**URGENT : AVIS RELATIF À LA SÉCURITÉ FA09-02-03 – MISE À JOUR DES
INSTRUCTIONS D'UTILISATION
Suivi de FSN FA09-02-01**

Le présent document contient d'importantes informations sur le fonctionnement sûr du Moniteur de paramètres vitaux Welch Allyn connu sous le nom de VSM300 (Modèles - cf. Annexe jointe)

URGENT : AVIS DE SÉCURITÉ FA09-02-02
Suivi de l'avis de sécurité FA09-02-01

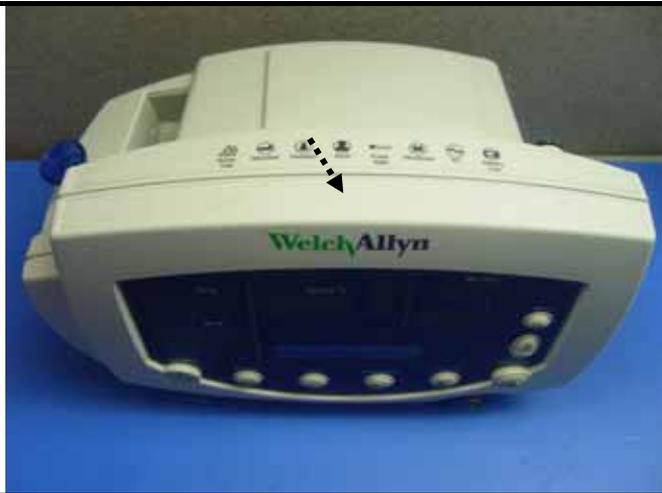
Afin de s'assurer que tous les utilisateurs de l'appareil VSM300 aient connaissance de ce problème de sécurité, Welch Allyn a fourni une étiquette devant être apposée sur la partie supérieure du VSM300, comme sur la photo ci-dessous. Cette étiquette est un moyen rapide et visible pour vous rappeler de toujours contrôler les alarmes sonores de votre appareil.

Instructions pour apposer l'étiquette

1. Nettoyez la surface avec de l'alcool

2. Orientez l'étiquette

3. Exercez une pression ferme pour éliminer les bulles d'air
